Reactienota omgevingsdialoog

De voorgenomen ontwikkeling aan Ludger in Wichmond was voorheen onderdeel van plan de Wogt II. Vanwege de crisis in 2008 zijn niet alle woningen ontwikkeld en in 2017 is besloten om de bouw-mogelijkheden op de resterende kavels weg te bestemmen. Dit vanwege de demografische ontwik-kelingen (bevolkingskrimp).

Afbeelding 1 Stedenbouwkundig plan zoals gepresenteerd bij de omgevingsdialoog in 2023

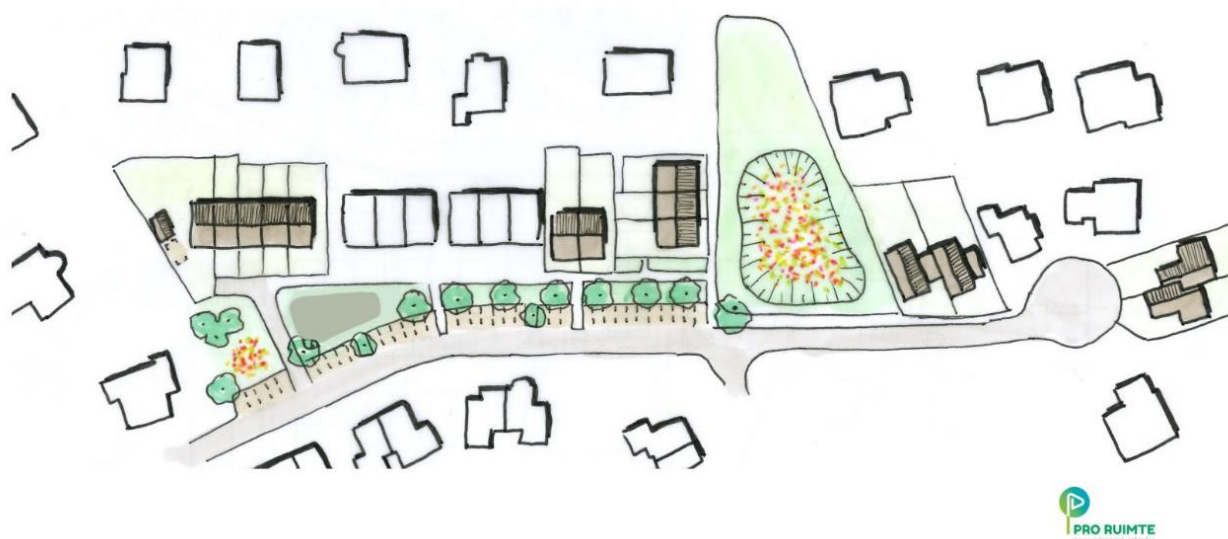
Opmerking	Gemeentelijke reactie
De omgeving vindt het aantal parkeerplaatsen fors en te dicht bij de speeltuin liggen. Het verzoek is of er een afscheiding tussen de parkeerplaatsen en de speeltuin kan komen voor de veiligheid van de kinderen. Verder heeft de omgeving behoefte aan laadpalen.	Dit wordt niet in het bestemmingsplan geregeld. Bij het opstellen van het verkavelingsplan en inrichtingsplan voor de openbare ruimte zal dit verzoek meegenomen worden en wordt afgewogen of maatregelen nodig zijn. Het verkavelingsplan en inrichtingsplan voor de openbare ruimte zal via een omgevingsdialoog met de omwonenden besproken worden.

Opmerking	Gemeentelijke reactie
Bij de linker woning is een garage getekend. Vanuit de omwonenden is dit niet gewenst omdat men niet wil dat er auto's inrijden in het straatje langs de speeltuin. Dit levert gevaarlijke situaties op.	De garage is indicatief ingetekend. Het is aan de toekomstige bewoner waar deze een berging of garage bouwt. Het bestemmingsplan bevat daartoe, zoals bij elke nieuwe en bestaande woning, de nodige regels.
Buurman rechts: wil dat het pad niet langs zijn erf-grens loopt; optie om het pad links te leggen?	Dit wordt niet in het bestemmingsplan geregeld. Deze opmerking wordt betrokken bij uitwerking van het verkavelingsplan en inrichtingsplan voor de openbare ruimte.
Kunnen er 6 rijwoningen met een smallere beukmaat in plaats van 5. Deze extra woning zou dan niet bij het 2 ^e deelgebied gerealiseerd hoeven te worden.	Een verdere verdichting van het aantal woningen op deze locatie is ruimtelijk en stedenbouwkundig niet gewenst. Met de woningen ernaast wordt het wel een forse rij met woningen. De nu gekozen beukmaat is c.a. 5,40 meter. Een smallere woning is niet wenselijk.

Opmerking	Gemeentelijke reactie
Zicht van de burens links valt weg door de twee woningen aan Ludger	De situatie is bekeken. De burens hebben aan de voorzijde van hun woning een keukenraam op borsthoogte. De nieuwe woningen staan verder naar voren, maar nemen maar beperkt het zicht weg. De woningen hebben een afschermende werking voor de achtertuinen en -gevels van de 3 rijwoningen. Het naar achteren plaatsen van deze woningen zou te veel zicht vanaf de straatzijde geven op de achtererven en -gevels. Vanuit stedenbouwkundig perspectief stellen wij voor om het plan hier niet op aan te passen.
Kan er geen rijtje komen dat aansluit bij het huidige rijtje?	Technisch is dit mogelijk. Voor het (straat)beeld heeft dit wel veel effect. Vanaf Ludger zijn dan bijna alleen maar rijen woningen te zien. Daarnaast wordt de wadi niet meer betrokken bij de leefomgeving. Langs de wadi liggen dan alleen nog maar achter- en zijtuinen. Door daar voorgevels te situeren, wordt hier meer ruimtelijke kwaliteit geboden. Vanuit stedenbouwkundig perspectief stellen wij voor om dit niet aan te passen. Daarnaast biedt de voorgestelde oplossing ook meer diversiteit aan woningen.

Bovendien worden het dan mogelijk 4 of 5 woningen, met een geringere beukmaat en een relatief grote tuin. Dit kan invloed hebben op de betaalbaarheid (grotere kavels en dus duurder)
In plaats van hier bouwen, bouwen aan de overzijde van de weg op het evenemententerrein, daar is ruimte genoeg.	De wadi en het evenemententerrein vormen samen een groene verbinding tot in de kern Wichmond. Die wordt tenietgedaan als er op het evenementen terrein gebouwd gaat worden. Vanuit stedenbouwkundig perspectief stellen wij voor het plan hier niet op aan te passen.
Zou een kleinschalig appartementencomplex/ HAT-woningen een optie zijn.	Voor deze locatie zien wij dat niet als een verbetering. Daarnaast kregen wij ook niet de indruk dat dit voorstel breed gedragen wordt door de omgeving.
De woningen aan de Wadi staan te dicht op de Wadi en het Noaberpad. Dit pad wordt veel gebruikt. Mensen die langs lopen kijken zo naar binnen en het is gevaarlijk als iemand vanuit de woning het pad op komt.	De afstand tussen de voorgevel en het pad is 1,5 meter. Dit is een heel gebruikelijke afstand voor dit type woning en is elders ook toegepast. Deze afstand is voldoende om veilig de woning te kunnen bereiken en verlaten. De indeling van de woningen is nog niet bekend. Dat is aan de ontwikkelende partij. Het situeren van een keuken naast de entree, kan eventueel bezwaar van de toekomstige bewoners omtrent inkijk, wegnemen. Wij zien geen reden om het plan hierop aan te passen.

Een dergelijke opzet past niet bij het karakter van een dorp als Wichmond, daar verwacht je een ruimere opzet.	We zoeken juist naar een oplossing voor betaalbare woningen. De consequentie daarvan is dat de woningen en de kavels kleiner worden. Het is niet ongebruikelijk om dit type woningen in een dorp te realiseren, zeker nu we meer betaalbare woningen moeten realiseren. Juist aan het Ludger en het begin van de Lindese Laak zijn meerdere blokken met 4 rijwoningen aanwezig. De beoogde rijwoningen sluiten daar bij aan. Wij zien hierin geen aanleiding om het plan aan te passen.

- Kunt u aangeven waarom u tot heden vasthoudt aan het plaatsen van 3 huizen met zicht op de wadi? En waarom deze huizen zo dicht op het Noaberpad geplaatst moeten worden?
De opzet van het cluster van 5 woningen biedt de mogelijkheid om meer diversiteit aan woningen toe te voegen en betreft de wadi meer bij de leefomgeving. Het alternatief is dat er alleen achtertuinen/zijtuinen langs de wadi komen te liggen.
De woningen komen 1,5 meter van het pad af te liggen. Dat is een gebruikelijke en voldoende afstand voor dit type woning.

- Bovendien past een dergelijke opzet absoluut niet bij het karakter van een dorp als Wichmond, daar verwacht je een ruimere opzet. Het is hier geen stad waar elke m2 benut moet worden, we hechten aan enige ruimte. En er zijn ook andere percelen waar logischerwijze een aantal van de te realiseren huizen geplaatst kunnen worden.
In de kern Wichmond is behoefte aan betaalbare woningen. De grootte van de woning en het perceel is onlosmakelijk verbonden aan de betaalbaarheid van de woning. In deze situatie betreft het een kleinschalige oplossing langs een wadi die al veel ruimte en groen biedt. Juist aan Ludger en het begin van de Lindese Laak zijn meerdere blokken met 4 rijwoningen aanwezig. De beoogde rijwoningen sluiten daarbij aan. Met deze ontwikkeling wordt invulling gegeven aan woningbouw op deze locatie die reeds eerder was beoogd, maar stil is komen te liggen door economische situatie en demografische ontwikkelingen. De ontwikkeling van woningen aan Ludger sluit ontwikkelingen op andere locaties niet uit, als deze bijdragen aan de woningbouwopgave.

- Wat betreft het karakter van mijn buurt: bij het bouwen van mijn woning in 2015 / 2016 hechtte de gemeente er aan dat mijn huis niet enkele meters dicht bij de Hackforterweg gebouwd mocht worden (en ik meer ruimte achter mijn huis zou hebben) omdat dat niet zou passen in deze buurt. Hanteert u nu andere regels?
De situatie van destijds is niet meer te vergelijken met de huidige tijd waarin er dringend behoefte is aan betaalbare woningen. De voorgestelde oplossing is een afgewogen stedenbouwkundige inpassing. Ook is de ruimtelijke structuur aan de Hackforterweg niet vergelijkbaar met die aan het Ludger, waar sprake is van een andere stedenbouwkundige opbouw, typologie woningen en straatprofiel. Doordat de woningen niet direct aan de weg liggen en aan een wadi blijft de ruime opzet geborgd.

- Hoeveel meter vanaf de rooilijn komen deze 3 woningen volgens uw plan te staan?
De voorgevel ligt 1,5 meter van de erfgrans.
- Verwacht u waardedaling van mijn woning door de bouw van deze 3 huizen?
Wij nemen aan dat u doelt op planschade. Gelet op de voorgaande, huidige en toekomstige planologische situatie, verwachten wij dit niet, maar kunnen dit ook niet uitsluiten.
Mocht het zo zijn dat u planschade denkt te ondervinden, dan kunt u tot 5 jaar na het onherroepelijk worden van het bestemmingsplan een verzoek tot tegemoetkoming in planschade bij ons indienen.

Welk bezwaar heeft u tegen het doortrekken van de rij woningen aan Ludger met de 5 te bouwen huizen op het perceel ten westen van mijn huis (bovengenoemde 3 huizen + de 2 geplande huizen op hetzelfde perceel) ? Waarbij de ingang van deze 5 huizen naar het zuiden gekeerd zou kunnen zijn?

- Hoeveel meter achter de erfgrans van mijn huis komen de 2 woningen te staan?
De afstand is wisselend vanwege de schuine ligging van de percelen en de sprong in het bouwvlak. De afstand is minimaal 12 meter, maar bijna overal meer dan 13 meter. Daarmee is de afstand niet minder groot dan bij uw eigen woning.
- Verwacht u waardedaling van mijn woning door de bouw van deze 2 huizen? Bij de aankoop van de grond van mijn huis ging ik uit van de bouw van 1 luxewoning achter mijn huis.
Zie het antwoord op de eerdere vraag.

Vanuit stedenbouwkundig oogpunt is dit niet wenselijk omdat er dan op dit deel van Ludger alleen maar rijwoningen staan. Ook heeft het maken van een voorzijde bij de wadi het voordeel dat deze meer betrokken wordt bij de leefomgeving. Het richten van voorgevels aan de wadi in plaats van zij- en achtererven, geeft meer ruimtelijke kwaliteit.
Daarnaast biedt de voorgestelde oplossing meer diversiteit aan woningen en dan met name betaalbare woningen.

Het aanpassen van het programma op deze locatie om meer betaalbare woningen te kunnen realiseren heeft consequenties voor de stedenbouwkundige opzet. Niet alle direct omwonenden kunnen dit waarderen. Met name de opzet van het cluster van vijf woningen aan de wadi roept reacties op. Wij zijn niet van mening dat het oriënteren van 3 woningen aan de wadi leidt tot problemen met privacy of leidt tot gevaarlijke situaties. Stedenbouwkundig vinden wij het een meerwaarde om de wadi zo meer te betrekken bij de leefomgeving en door het richten van voorgevels aan de wadi, meer ruimtelijke kwaliteit toe te voegen. Daarnaast biedt het de mogelijkheid om meer diversiteit in de woningen aan te brengen.

De inspraakreacties afwegend tegenover de wens om meer betaalbare woningen te realiseren is het advies om het plan niet aan te passen en op deze wijze op te nemen in het bestemmingsplan Stedelijk gebied: Veegplan 2023-3. Dit bestemmingsplan komt naar verwachting in de loop van juni 2023 ter inzage met de mogelijkheid om een zienswijze in te dienen. Vervolgens wordt het bestemmingsplan met een afweging van de eventuele zienswijzen in oktober 2023 voor vaststelling aan de gemeenteraad voorgelegd.
